DODATEK Č. 1

**„Návštěvnícké středisko NPP Hodonínská Důbrava – Dům přírody Hodonínské
Důbravy – expozice“**

ZMĚNOVÝ LIST

číslo: ZL č. 01

Pohled čelní + schema pružin

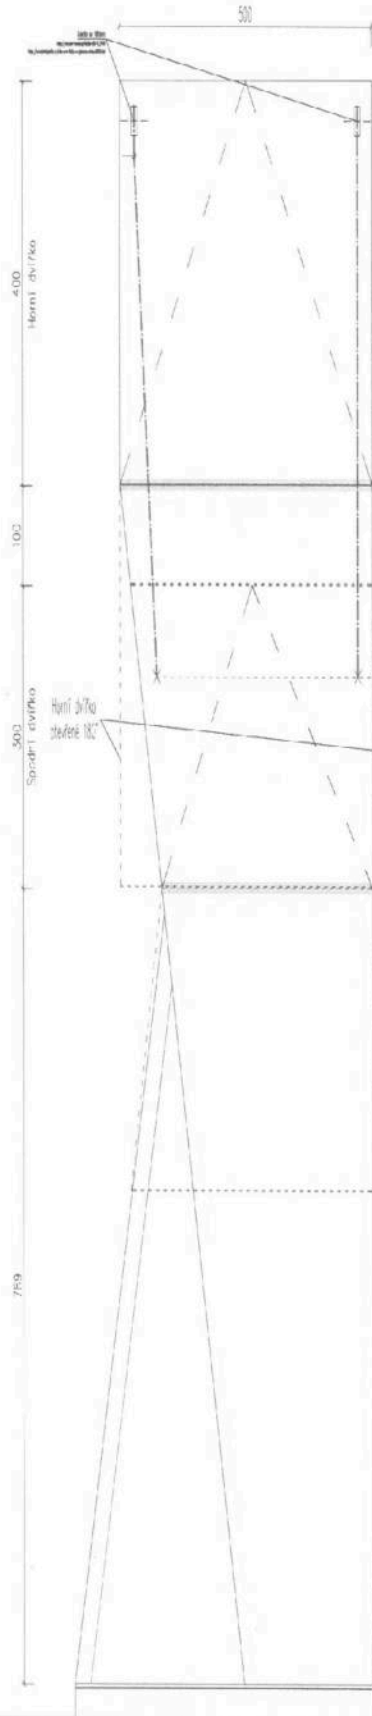
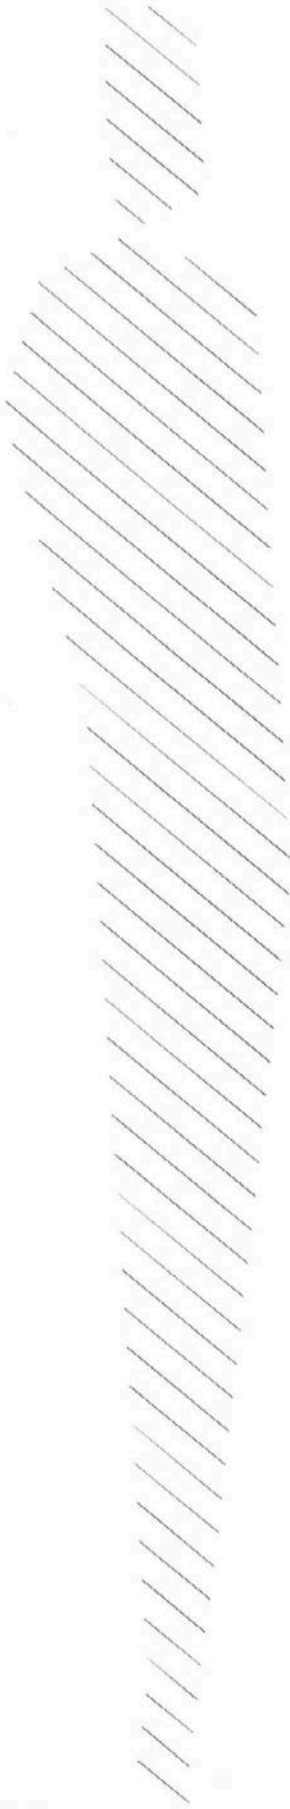
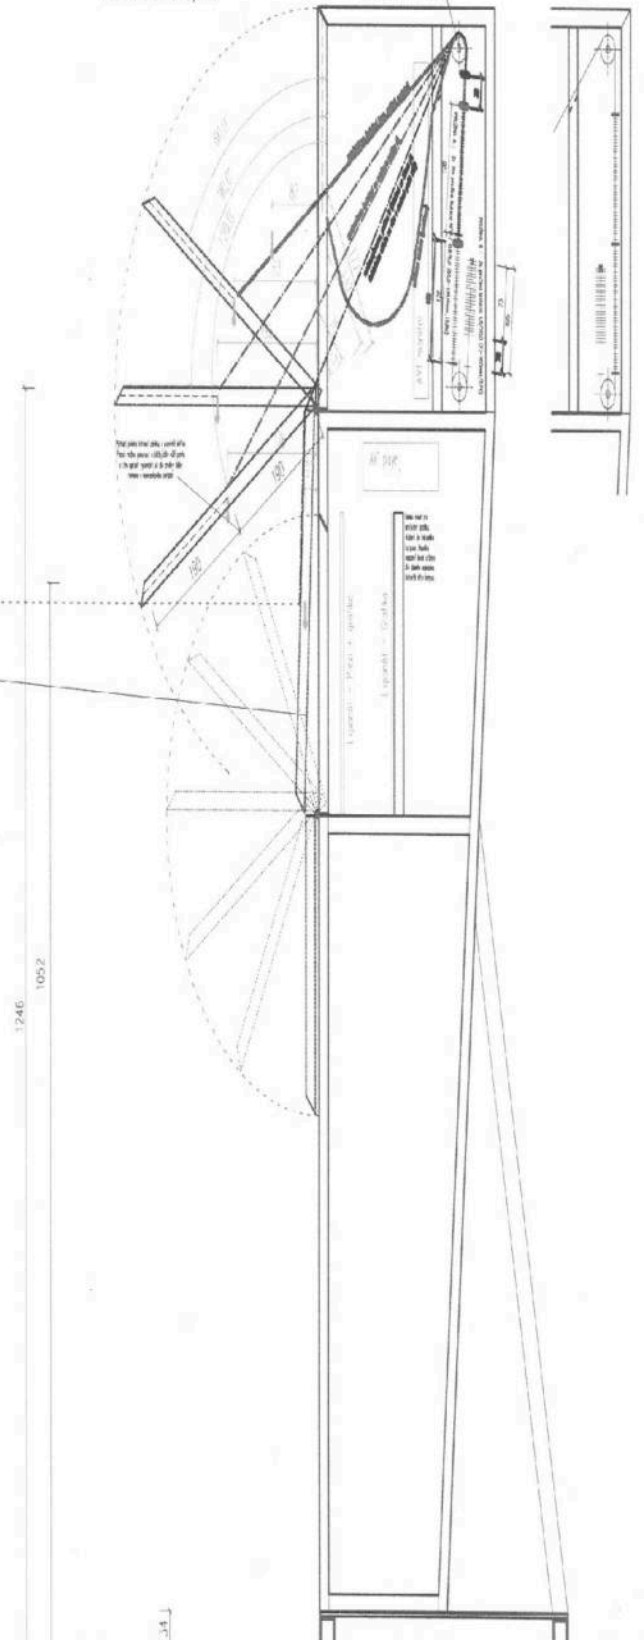
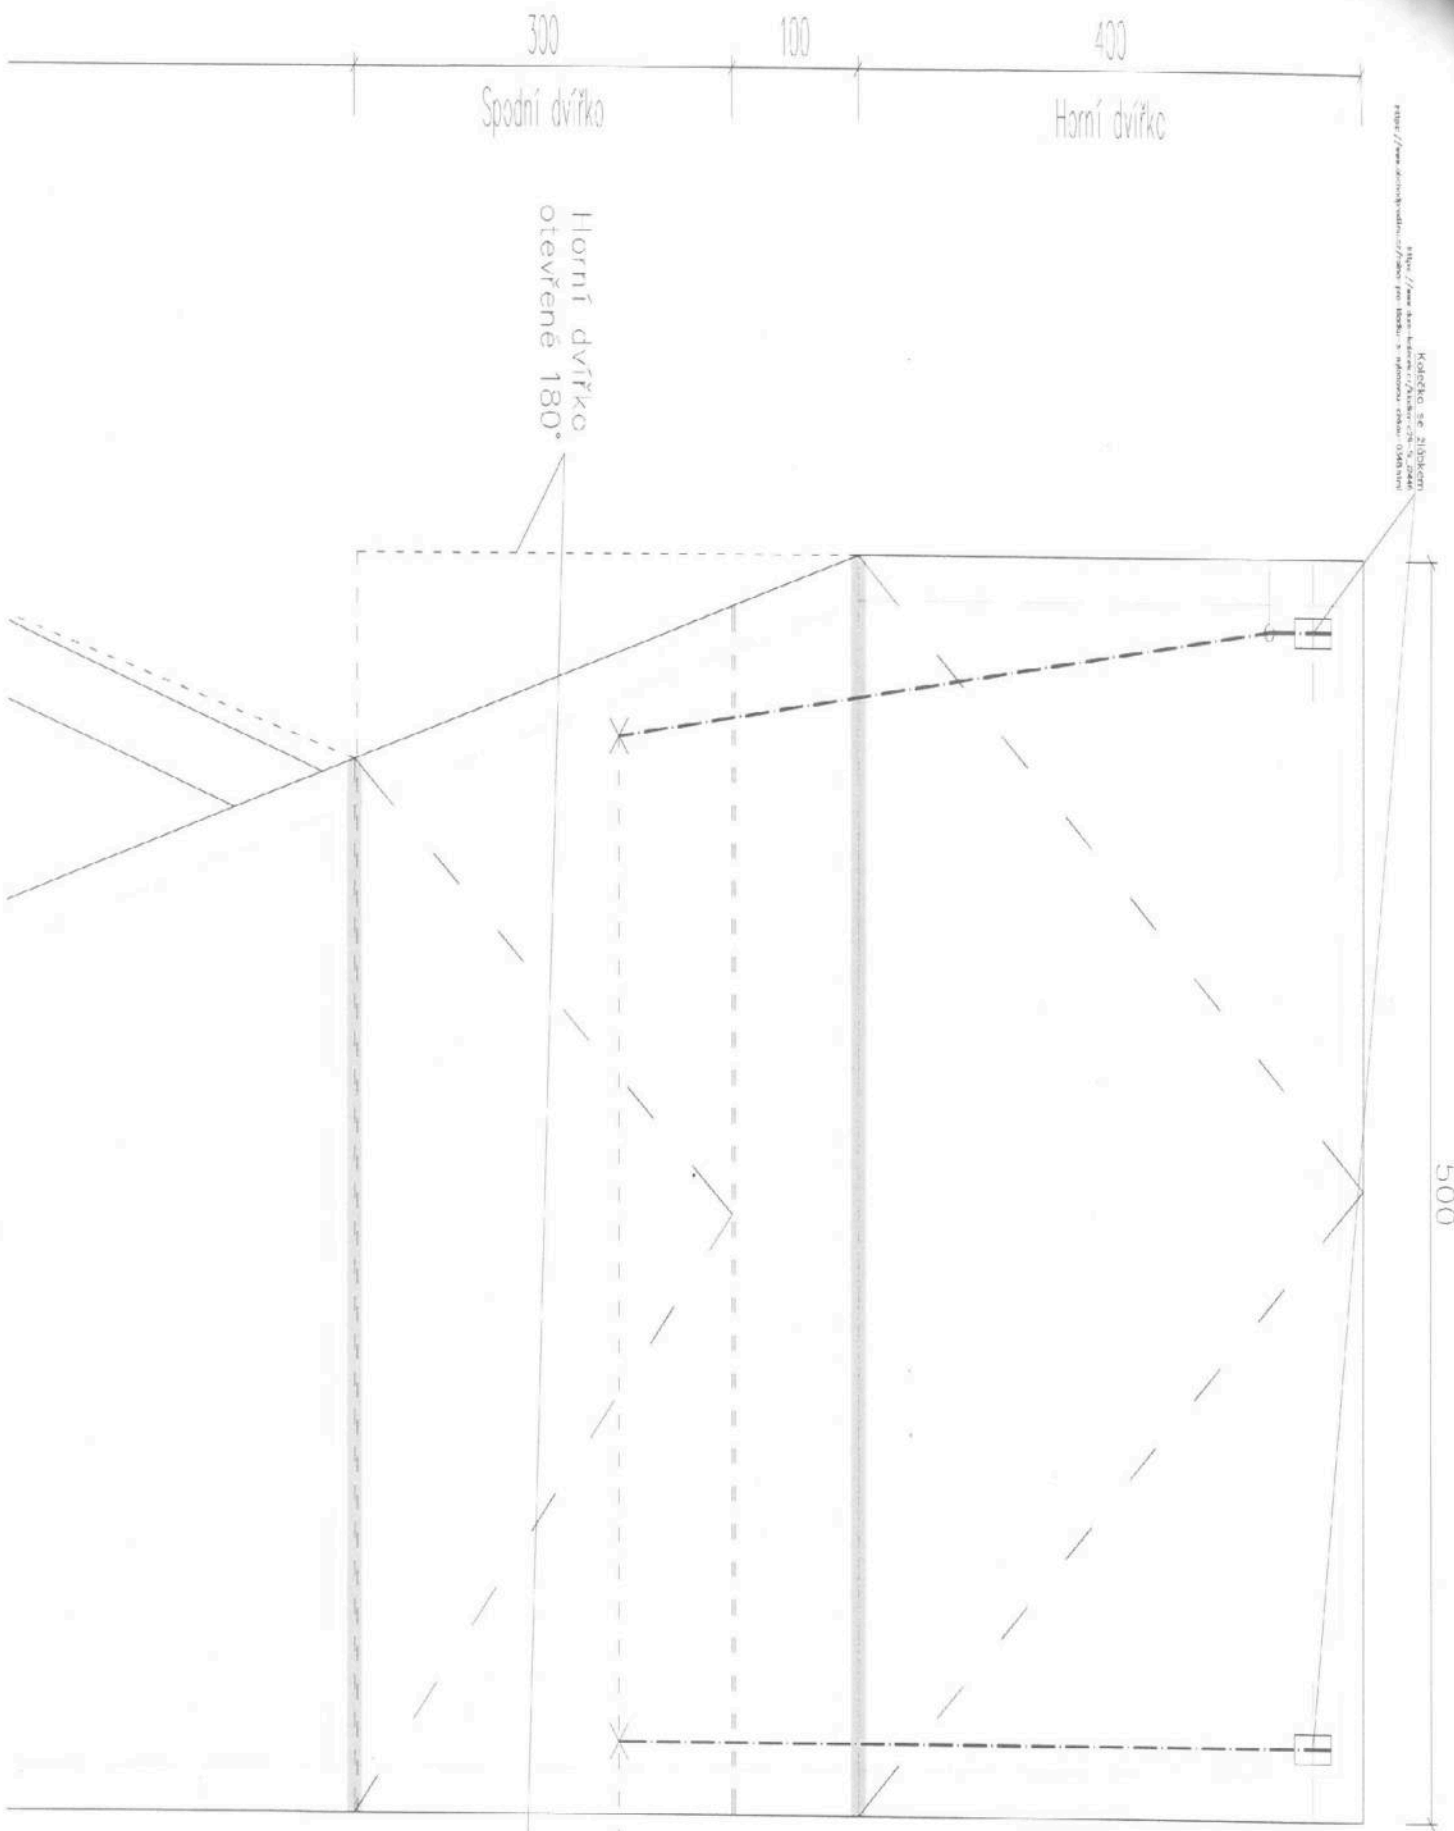
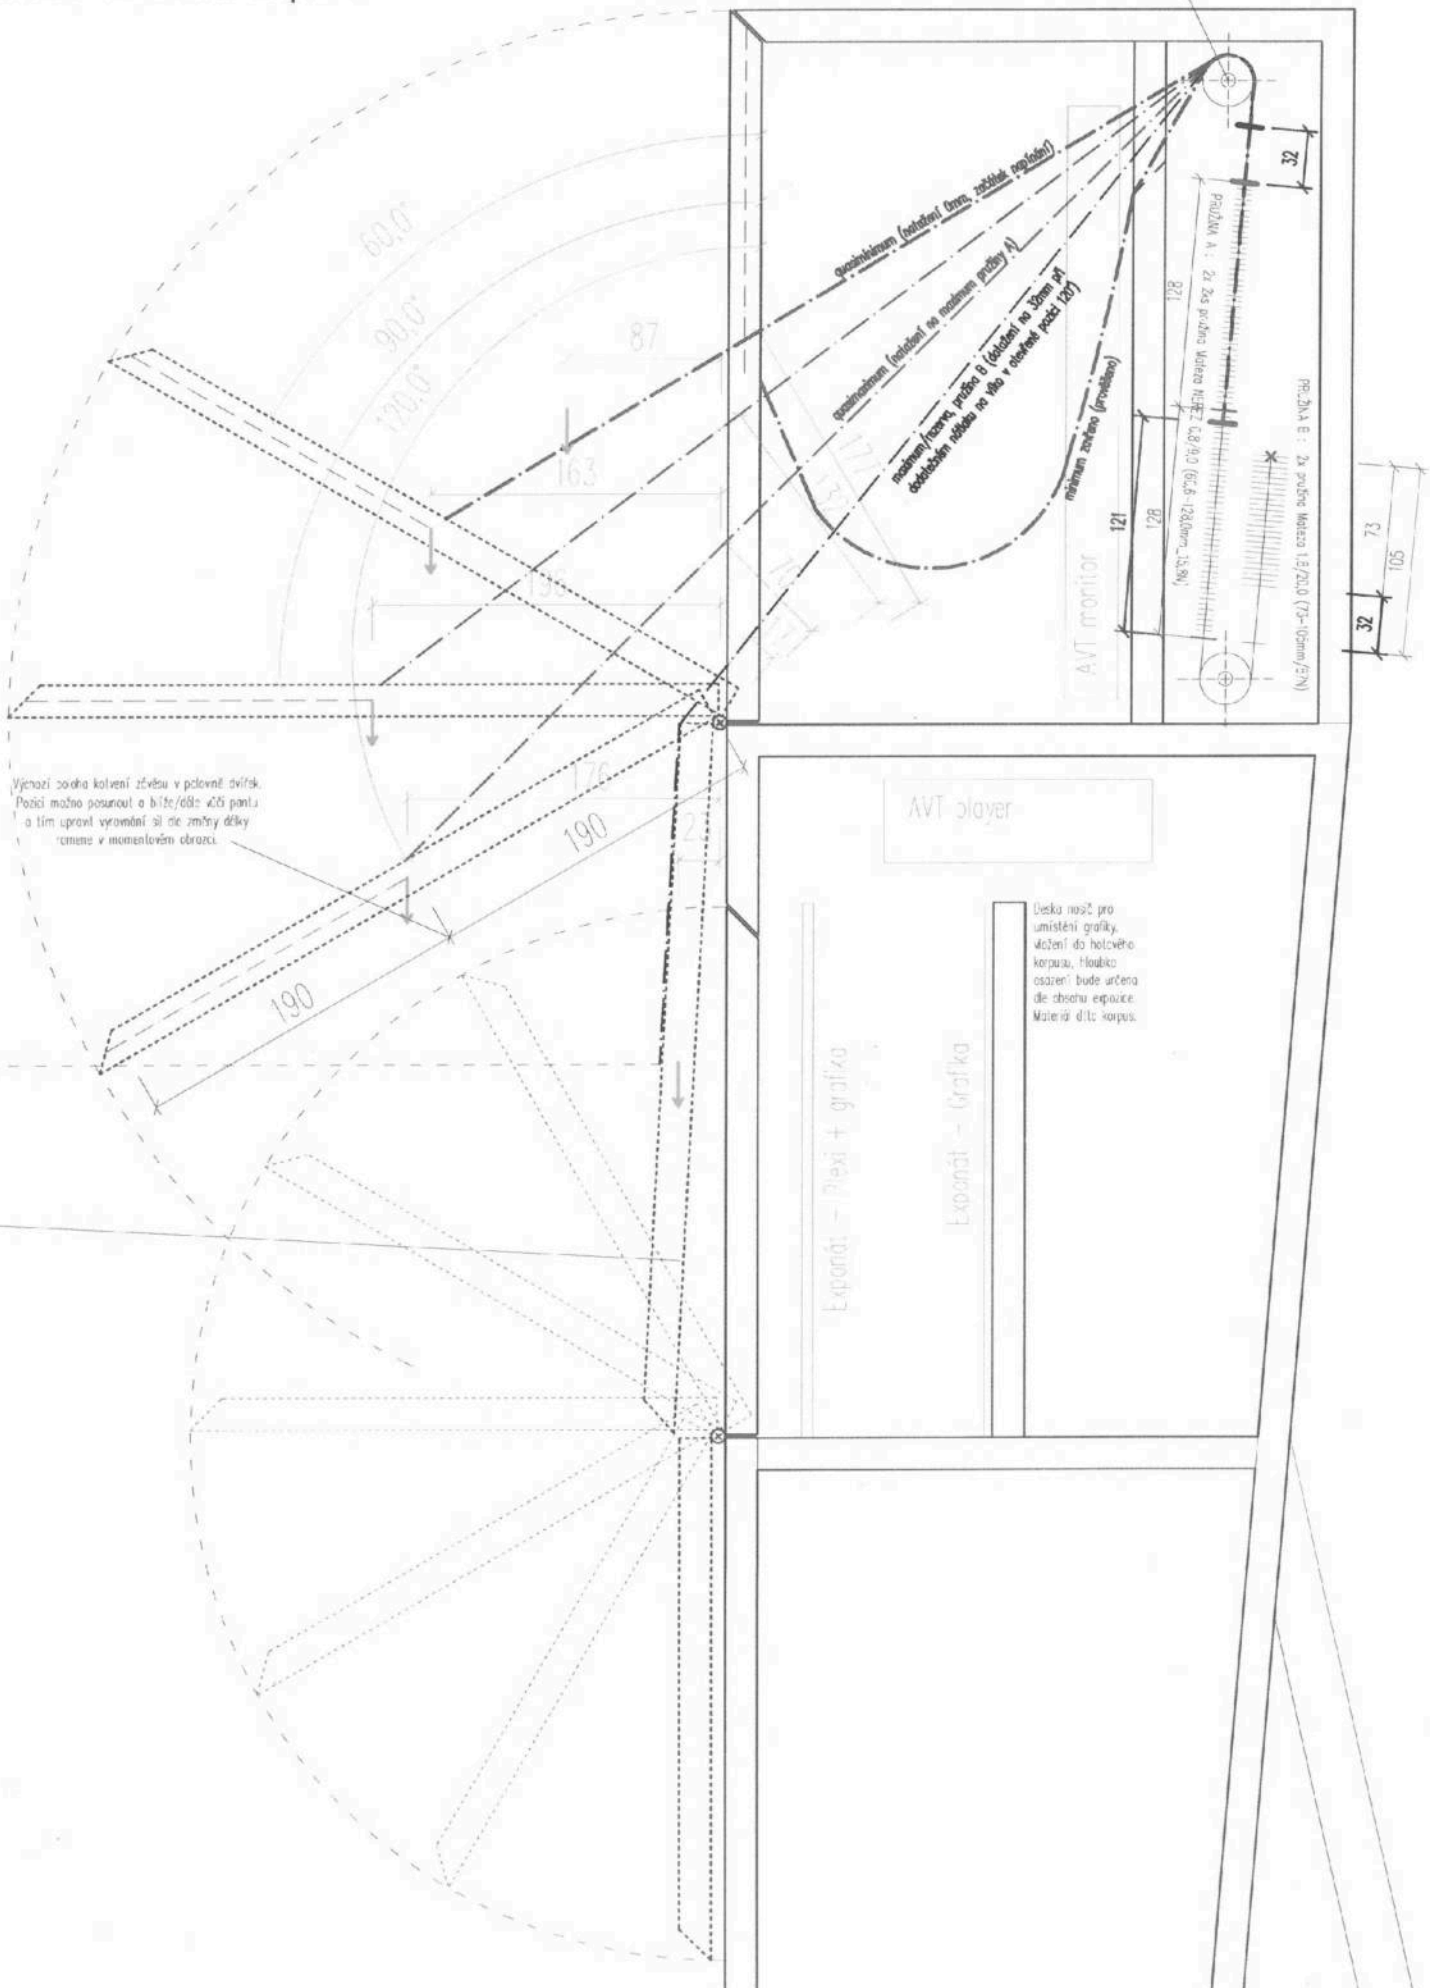
1) Exponát Infokrabice E.01a - dle vzorkování se na maketě výrobku prokázalo, že nejdou užit žádné panty bez průvěsu dvířek. Viz příloha-infokrab-E01a

- 1) **Exponát E.01a Infokrabice** - 5ks. Bylo zvoleno otvírání dvířek sklopné (namísto otevíracích křídel složených do tvaru L), shodně jako na exponátu E.01b (Infokrabice s projektorem). Pro aretaci dvířek je návrh doplněn o táhlo s navijákem 1ks a infokrabice. Výkresová dokumentace změny v příloze ve složce infokrab-E01a.
- 2) **Exponát E.01c Infokrabice** - 7ks. Návrh doplněn o tlačné vzpěry 2ks a infokrabice. Výkresová dokumentace změny v příloze ve složce infokrab-E01c.
- 3) **Exponát pexebox** - navýšení objemu materiálu na výrobu, kde dochází k úpravě otočných částí pexeboxu - „kartičky“ o celkové výměře ca 0,8 m2. Je změněna díra v kostce z kulaté na oválnou, z tohoto důvodu je potřebné zvolit jiný technologický postup pro výrobu. Výkresová dokumentace změny v příloze ve složce pexebox-

1/ **Exponát Infokrabice E.01a** – Předmětný výstavní exponát je autorským originálem a bez zhotovení prototypu nelze jeho funkčnost a zejména bezpečnost dotáhnout do finální podoby. Úprava navržená zhotovitelem přinese zvýšenou bezpečnost exponátu. GP (AD) doporučuje změnu schválit.
